Bauvorhaben Hallesches Ufer 80

Projekt 13/06 – 00060 / Niederschrift zu einem Ortstermin

Bauprojekt: Regenwassernetz
Neubau eines Dammbalkenbauwerkes
Berlin - Friedrichshain/Kreuzberg OT Kreuzberg

Kurzbeschreibung der geplanten Maßnahme.

Lageplan Übersicht Bäume M 1:250

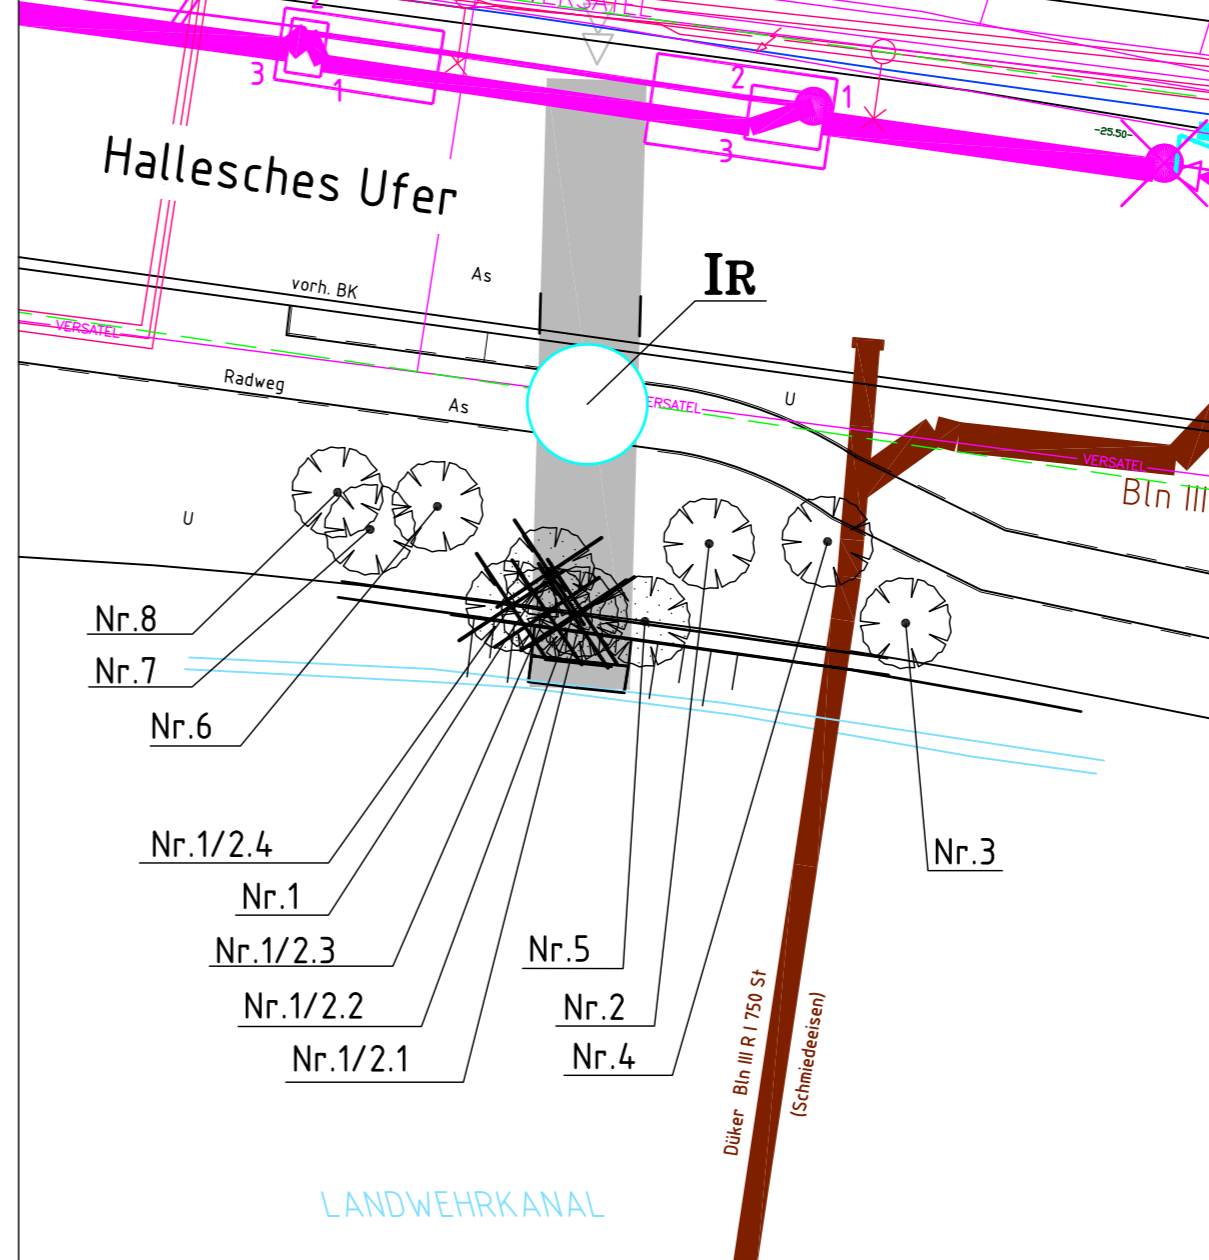
Gegenstand des Ortstermins war die Verfahrensweise hinsichtlich der im Randbereich der vorgesehenen Baumaßnahme bestehenden Vegetation, speziell Baum Nr. 1.

1. Art und Umfang von Eingriffsmaßnahmen am Baum Nr. 1 werden nach Vergabe der Bauleistungen durch die BWB in Abstimmung mit der dann beauftragten Baufirma festgelegt. Dazu wird vor Baubeginn ein weiterer Ortstermin mit den Teilnehmenden dieses Termins und der Baufirma durchgeführt.
2. Es wird auf Baumschnittarbeiten orientiert, deren Umfang wie in 1. beschrieben festgelegt wird. Baumfällung sollte vermieden werden.
3. Diese Eingriffe werden auch nach dem 29.02.2016 in der Vegetationsperiode genehmigt.
4. Die Bauarbeiten sind durch eine von den BWB beauftragte Fachfirma für ökologische Baubegleitung zu überwachen. Erforderliche Eingriffsarbeiten sind durch gelistete Fachfirmen auszuführen und sollten möglichst durch die mit der ökologischen Baubegleitung beauftragte Firma ausgeführt werden.
